РИЗОГРАФЫ **FR** СЕРИЯ

ДАТА: МАРТ 2000	**№.** FR-RM-001 OUR REF: FRT-015

ПРЕДМЕТ : Механизм безопасности стола сканера

Предмет: Модификация узла планшетного сканера

Рекомендованное расположение наклейки

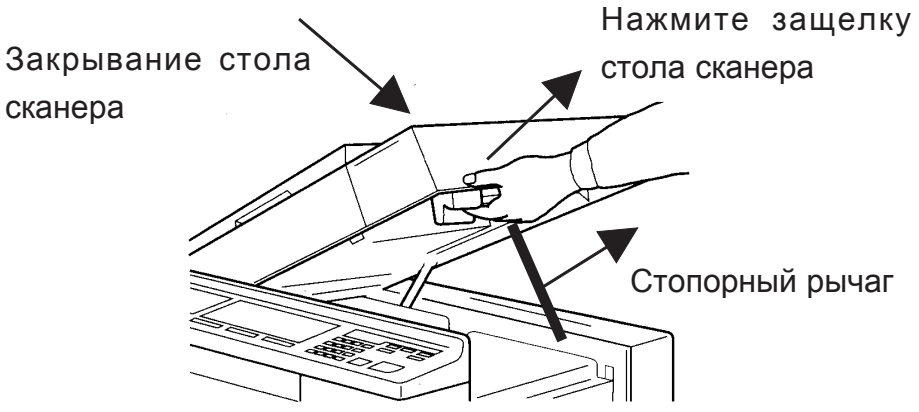
С нового года модифицирован механизм открывания и закрывания стола сканера. Цель этой модификации - предотвращение непроизвольного закрывания стола сканера при ослаблении поддерживающих стол сканера демпферов.
В модифицированных машинах стол будет удерживаться в открытом положении не только парой демпферов (как было раньше), но и стопорным рычагом.
В результате модификации и **для открывания и для закрывания стола оператор должен нажать защелку стола сканера.**

При установке нового аппарата желательно нанесение наклейки с пиктограмой на стол сканера. Наклейка находится в пластиковом пакете вместе с фланцами для мастера. Позже эта наклейка будет сопровождаться дополнительным листом с предупреждением.

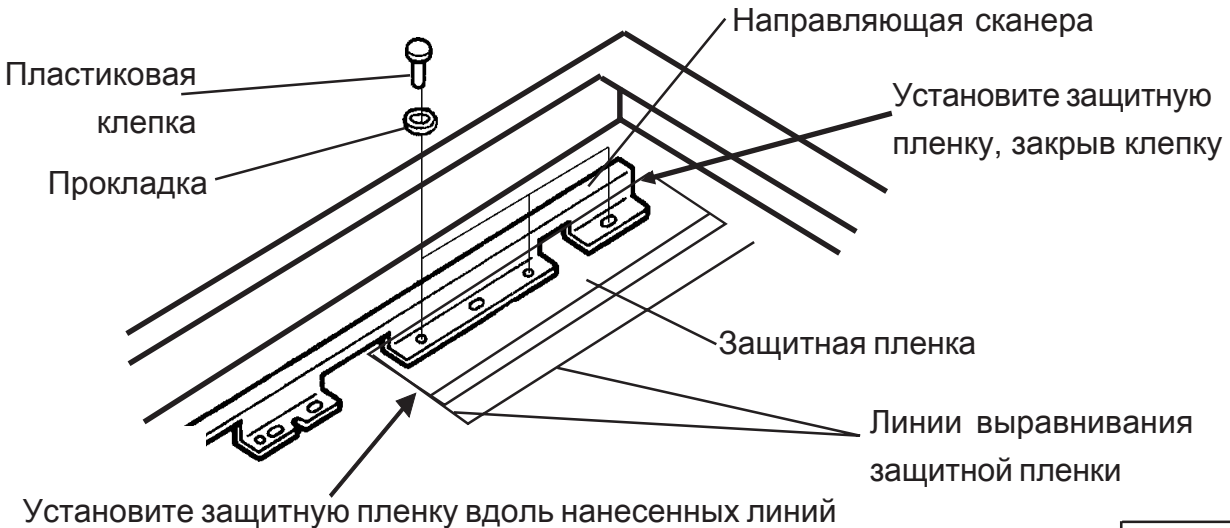
Было обнаружено, что при движении сканера возможно повреждение проводов в жгуте, во избежание чего была произведена модификация узла планшетного сканера.

Жгут проводов Image Flexible Wire; CE3 испытывает повышенные напряжения при изгибе во время движения сканера из за излишне толстой оплетки.

Был подготовлен новый жгут проводов, изменены клепки и добавлена защитная пленка.

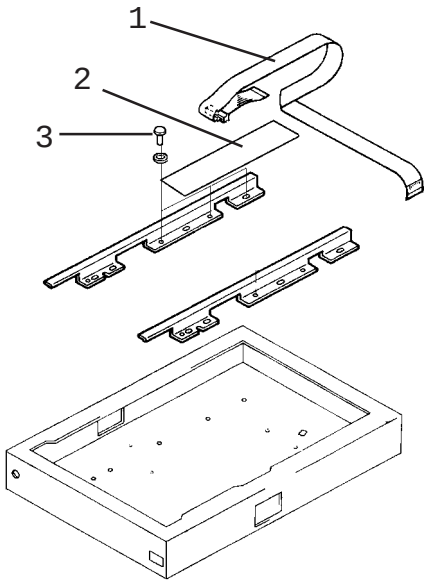
1. Вывентить винт крепления направляющей сканера и установить пластиковую клепку с прокладкой (после замены жгута проводов)
2. Усановите защитную пленку “Protection Sheet; Image Flexible Wire” вдоль нанесенных линий и убедитесь в том, что клепка полностью закрыта.

1: 019-55103-005; Image Flexible Wire;CE3 (Старая з/ч)

019-55114-007; Image Flexible Wire; CE4 (Новая з/ч)

2: 019-16022-006; Protection Sheet: Image Flexible Wire

3: 665-04953-000; Nylon Rivet (1 комплект - 3 шт.)
